## **Rapport de l'Inspection des installations classées**

Visite d'inspection du 02/04/2024

### **AJS SAS**

Références : 2024-091\_ENRE\_AJS – Sèvremoine\_RAP  
Code AIOT : 0006310872

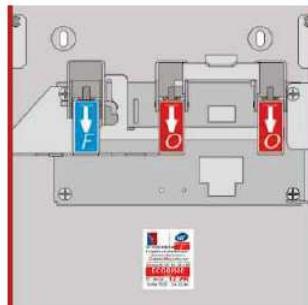
- une commande manuelle des exutoires qui est au minimum installée en deux points opposés de l'entrepôt de sorte que l'actionnement d'une commande empêche la manœuvre inverse par la ou les autres commandes (pages 5 et 16).

Sur ce dernier volet, Briand Metal a apporté les explications suivantes après la visite :

En cas de déclenchement d'un boîtier principal (C) ou du boîtier de report (D), les cartouches CO<sub>2</sub> du canton concerné sont percutées et les lanterneaux du canton concerné s'ouvrent. Il est impossible de refermer les lanterneaux par le boîtier opposé de l'entrepôt (boîtier principal (C) ou du boîtier de report (D)) : si déclenchement il y a, le circuit sera mis en pression mais rien ne se passera.

Pour refermer les lanterneaux, il est nécessaire d'effectuer une manipulation manuelle spécifique : utilisation d'une clé tricoise, remplacement des cartouches de CO<sub>2</sub> et réarmement. Le schéma suivant ne concerne que la situation de réarmement des boîtiers, aucune manipulation n'est à effectuer dans les boîtiers pour les déclencher. Les seules personnes habilitées à effectuer des réarmements sont les techniciens de la société en charge du suivi et de la prévention incendie (au 08-04-2024 - ANJOU EXTINCTEURS SERVICES - ZA du Chêne rond - 5 square des étriers 49300 Le Puy Saint Bonnet – Tél : 02 41 71 04 52).
